原子力規制庁の主な対応（5月14日以降）
（東京電力福島第一原子力発電所関連）

平成26年6月4日
柏崎刈羽原子力規制事務所

凍土方式遮水壁に係る実施計画の審査状況について

平成 26 年 6 月 4 日
原子力規制庁

図1 地盤の荷重履歴(震災後)※

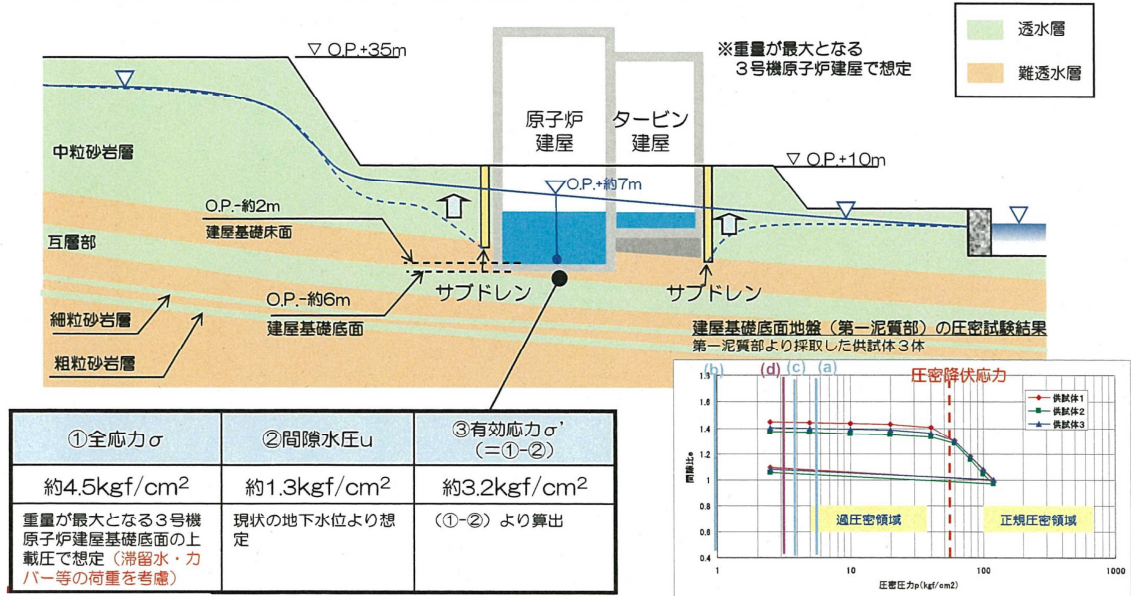
実施計画の変更認可申請が提出された後、4回にわたり検討会において確認・評価を実施。特に最も懸念された地盤沈下については、地盤工学等の専門家（4名）も加え議論した。その結果、凍土遮水壁の設置により建屋周辺及びその地下の地下水位が変化するが、それに伴う地盤沈下量は小さく、建屋の傾き等の悪影響を及ぼすものではないと確認・評価（図1～4参照）。このため、「論点は残っているが、最も懸念された地盤沈下については概ね確認できたことから、東京電力が一部工事に着手する考えがあるのであれば、この着手を妨げるものではない」（第22回 平成26年5月26日開催）との見解をまとめた。

- ・サブドレンが停止し、建屋周りの地下水位が上昇。
- ・地下水位が上昇したことにより、建屋基礎底面に働く地下水の揚圧力（浮力）が震災前より増加。
- ・一方、建屋内滞留水により建屋基礎底面に働く荷重が増加。

図2 地盤の荷重履歴(凍土方式遮水壁造成後)※

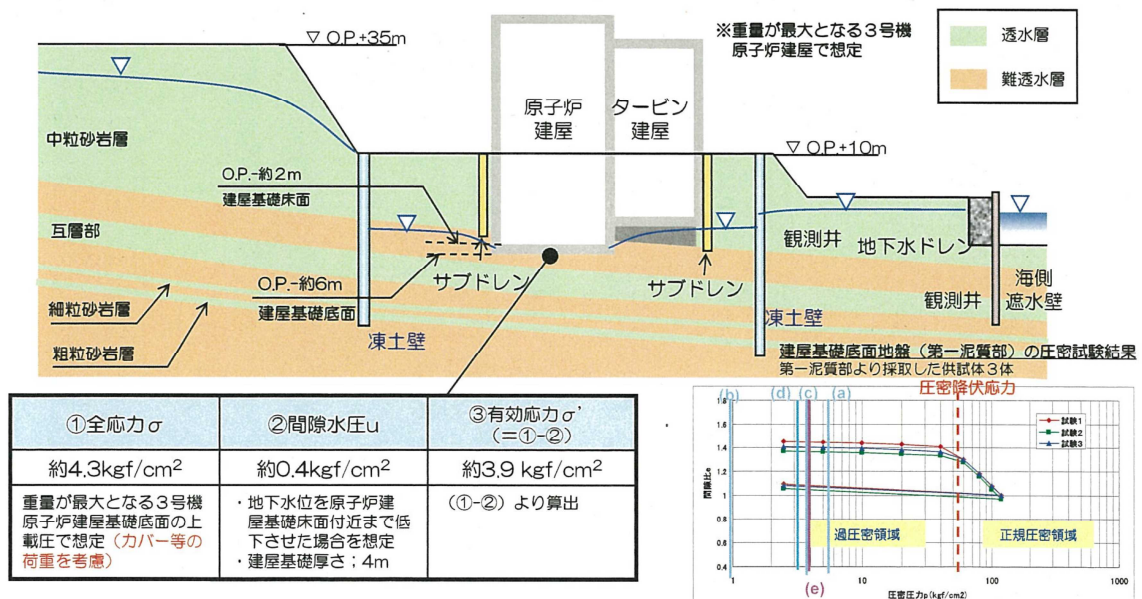
- ・凍土壁造成後、建屋水位を原子炉建屋基礎床面（O.P.+1~-2程度）付近まで低下し、滞留水分の荷重が低下。
- ・地下水位低下に伴い、建屋基礎底面に働く地下水の揚圧力（浮力）が凍土壁造成前よりも低下。

図3 沈下量の算定*

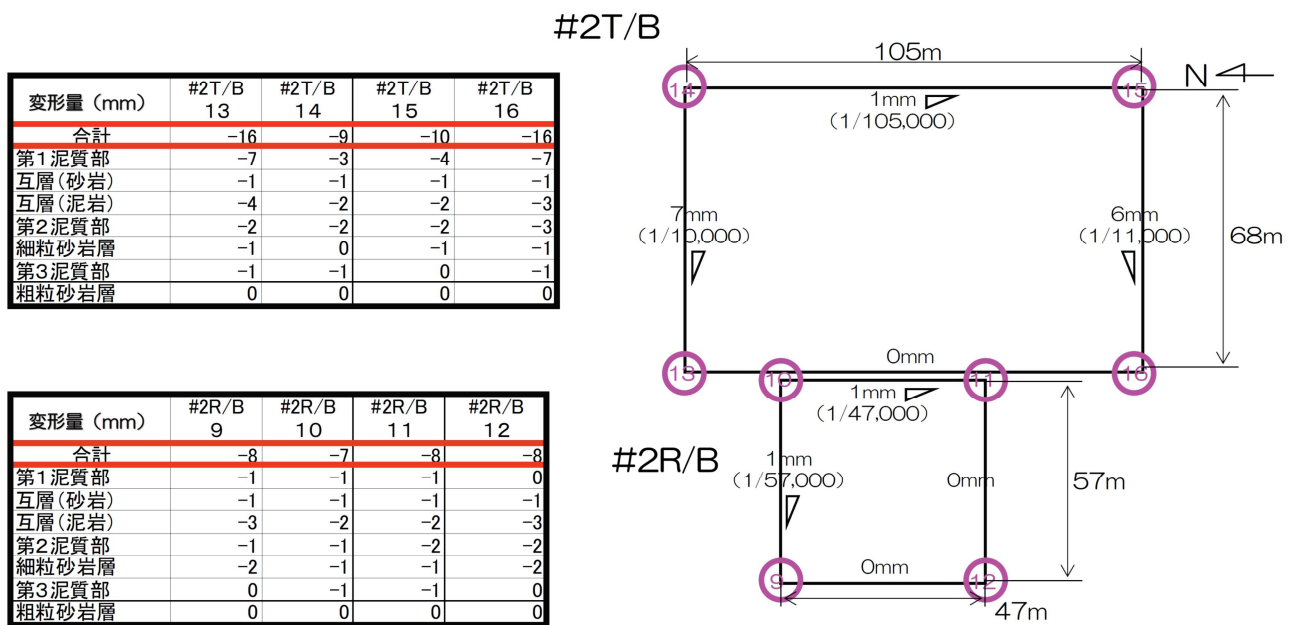
基礎底面の傾斜 (最大)	評価① (安定性評価に係る審査ガイド)	評価② (建築基礎構造設計指針)
			【目安値】 1/2,000	【目安値】 1/1,000~1/500
原子炉 建屋	1号機	1/42,000	OK	OK
	2号機	1/47,000	OK	OK
	3号機	1/47,000	OK	OK
	4号機	1/49,000	OK	OK
タービン 建屋	1号機	1/15,000	OK	OK
	2号機	1/10,000	OK	OK
	3号機	1/11,000	OK	OK
	4号機	1/11,000	OK	OK

図5 凍土方式遮水壁ライン・凍結プラント基本配置※

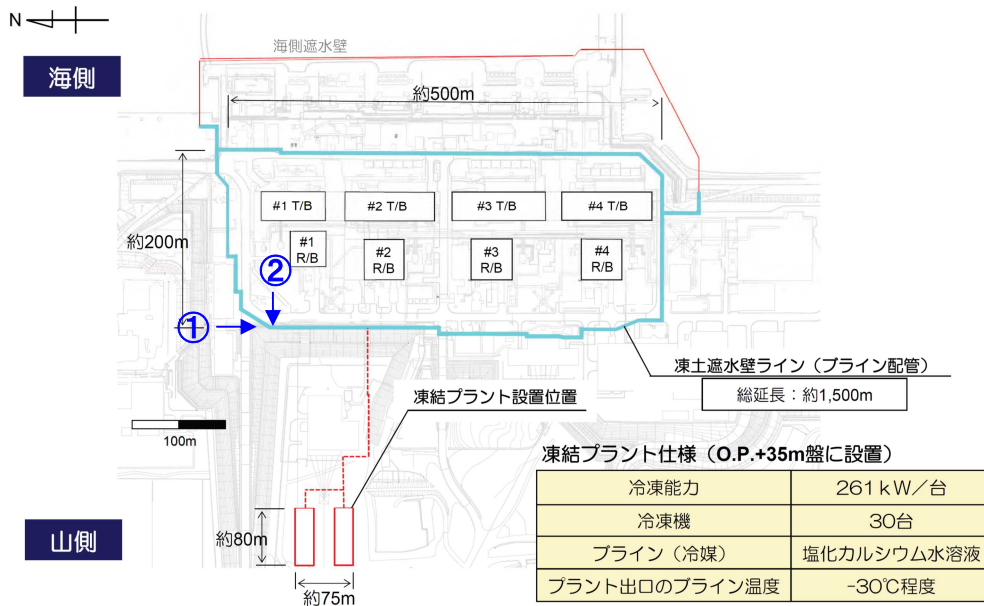
凍土方式遮水壁の工事の計画について東京電力から説明（平成26年5月27日～30日）を受け、原子力規制庁は①地下埋設物の貫通箇所を除く箇所における凍結管の設置工事、冷凍プラントの設置工事から実施すること、②仮に地下埋設物等の既存施設を損壊した場合においても必要な対策を講じることを確認するとともに、保安検査官により着工予定地の現場を確認。（図5～10参照）
